**TNO-rapport****TNO 2022 R10740****Toets op het aangepaste plan van de  
gemeente Zeewolde voor de bouw van het  
datacenter van Meta**

Datum	21 april 2022
Auteur(s)	Dr.ir. M.C. Clarijs, Dr. R.E.J. Kemp, Ing. W. Kornaat, Dr. L.H. Sloof-Hoek, Dr.ir. I.J.J. van Straalen, Dr.ir. M.R.A. van Vliet
Exemplaarnummer	
Oplage	
Aantal pagina's	23 (incl. bijlagen)
Aantal bijlagen	
Opdrachtgever	Rijksvastgoedbedrijf
Projectnaam	Toetsing datacenter
Projectnummer	060.52946

In opdracht van het Rijksvastgoedbedrijf (RVB) heeft TNO een toets uitgevoerd op het aangepaste plan van de gemeente Zeewolde<sup>1</sup> voor de bouw van het datacentrum van Meta, op basis van de door het RVB gestelde randvoorwaarden. In voorliggend rapport zijn de resultaten van deze toets uitgewerkt. Om tot een toetsing te komen zijn een viertal toetsvragen beschouwd. In de hoofdtekst van het rapport zijn per toetsvraag de conclusie en toelichting uitgewerkt. In dit managementuittreksel is per toetsvraag de conclusie samengevat.

Figuur 1 Verloop in PUE over de jaren (Google, ref. [6])

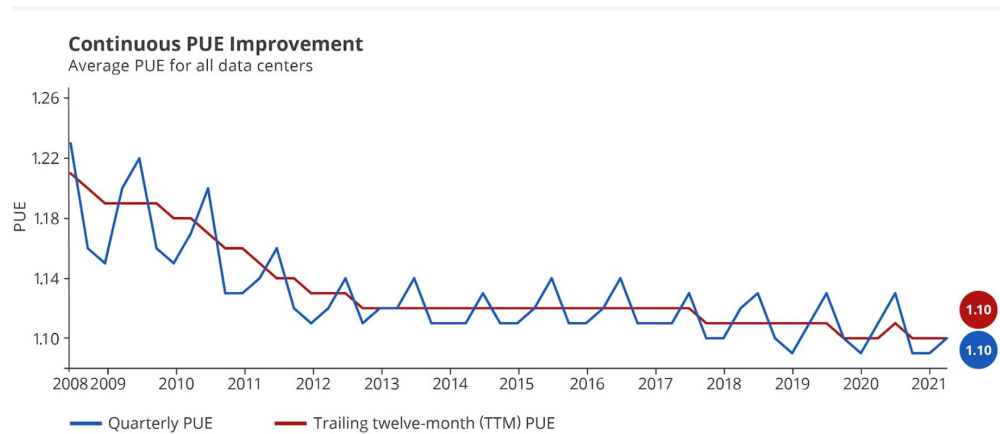
De door Meta gerapporteerde PUE's (ref. [5]) laten zien dat Meta het trackrecord heeft van het ontwerpen en exploiteren van datacenters met een PUE-doelstelling van 1,1 over de periode 2016-2020. De data van Meta worden echter niet per datacenter bekendgemaakt. De datacenters omvatten diverse locaties zoals Texas en Zweden met zeer verschillende klimaten. Bekend is dat het klimaat een impact heeft op de PUE afhankelijk van het ontwerp en van energiezuinige koelingsstrategieën. Naast de informatie van Meta publiceert ook Google energierapporten voor hun datacenters (ref. [6]). Het is niet duidelijk welke koelstrategieën Google gebruikt, maar wel wordt vermeldt dat ook gebruik gemaakt wordt van koeling met buitenlucht. Op basis van de Google rapportage is het mogelijk om waarden vast te stellen voor 'vergelijkbare' locaties als Zeewolde, zoals Ierland, België en (Noord-)Nederland. De gerapporteerde waarden voor deze locaties zijn doorgaans 1,08 – 1,12 voor de afgelopen jaren. Er is een trend naar geleidelijke verlaging van de PUE in de datacenters van Google (zie Figuur 1). Hoewel deze trend nu bescheiden is in vergelijking met 10-15 jaar geleden, zijn er aanwijzingen dat er zeer kleine verbeteringen mogelijk zijn. Deze rapporten suggereren dat een PUE van 1,1 in de praktijk haalbaar is voor hyperscale-datacenters van Meta en Google.

Wel blijkt uit algemeen toegankelijke informatie, zoals weergegeven in Figuur 1, dat over de afgelopen jaren de daling in PUE stabiliseert. Dit is te verklaren omdat de theoretisch laagst mogelijke waarde voor de PUE 1,0 bedraagt en de momenteel voor de meest efficiënte datacenters van toepassing zijnde PUE-waarden van rond de 1,1 dicht bij deze theoretische waarde liggen. Welke ontwikkelingen in de komende jaren te verwachten zijn in de energie-efficiëntie (op het gebied van niet-IT apparatuur) van datacenters, is daarmee onduidelijk, evenals of het voorgestelde systeem ook in de toekomst als een efficiënt datacenter kan worden beschouwd. Opgemerkt wordt dat, aangezien de theoretische ondergrens voor PUE wordt benaderd, toekomstige verlagingen van de PUE waarschijnlijk beperkt zullen blijven tot incrementele efficiëntieverbeteringen in luchtbehandelingsystemen en -regelingen.

Figuur 2 Tekening locatie datacenter en beoogde locatie van het zonnepark op het terrein (ref. [3]).

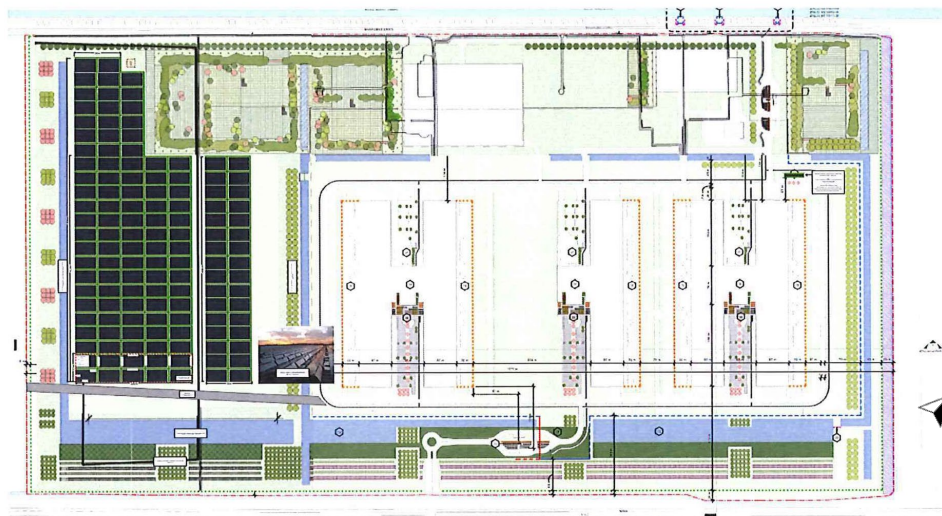
Op basis van deze tekening kan een aantal locaties geïdentificeerd worden dat op basis van zoninstraling geschikt zou zijn voor opwekking van zonne-energie:

1. Zonnepark
2. Open ruimte tussen het tweede en derde gebouw (van links gerekend)
3. Daken van de gebouwen
4. Gevels van gebouwen
5. Parkeerplaatsen: deze staan niet duidelijk aangegeven op de tekening, maar er mag aangenomen worden dat er parkeerplaatsen op het terrein zullen zijn.

Figuur 2 geeft zoals genoemd een tekening van het zonnepark op de locatie van het datacenter. Hier zou de beoogde 13 MWp geïnstalleerd moeten worden. Op basis van de tekening is het moeilijk in te schatten of 13 MWp een reële inschatting is. Afmetingen van het terrein zijn niet gegeven. Echter is er in het advies van het College van Rijksadviseurs (ref. [1]) te lezen dat volgens TNO op deze locatie in een ecologisch Zuid opgesteld zonne-park zo'n 28 GWh/jaar opgewekt kan worden. Dit is een ondergrens. Een meer intensieve Zuidelijk georiënteerde zonnepark opstelling op deze locatie kan tot 36 GWh/jaar opwekken. De oriëntatie in Figuur 2 geeft aan dat de opstelling Zuid-Oost georiënteerd is. Dit levert een iets lagere opbrengst dan bij een opstelling Zuid georiënteerd, namelijk 34 GWh/jaar voor een intensieve opstelling. TNO neemt aan dat een Zuid-Oost georiënteerde opstelling in Nederland zo'n 0,9 kWh/Wp<sup>6</sup> opgewekt. In dat geval zal de Zuid-Oost georiënteerde opstelling overeenkomen met een geïnstalleerd vermogen van ca. 29 MWp<sup>7</sup>.

- De beoogde 13 MWp is een stuk lager dan wat er op basis van oppervlak en huidige paneelvermogens<sup>8</sup> mag worden verwacht.

Op de indicatieve tekening in Figuur 2 is een relatief grote vrije ruimte te zien tussen het tweede en derde gebouw, aangegeven met 2. In ref. [3] wordt niet ingegaan op de mogelijkheden of bezwaren voor energieopwekking middels zonnepanelen op dit oppervlak. Een schatting op basis van de relatieve afmetingen van dit oppervlak ten opzichte van het geplande zonnepark uit 1, geeft aan dat hier zo'n kwart van het vermogen van het geplande zonnepark kan worden opgewekt.

De open ruimte tussen de gebouwen wordt niet gebruikt voor de opwekking van zonne-energie en de onderbouwing voor niet benutten van dit oppervlak ontbreekt.
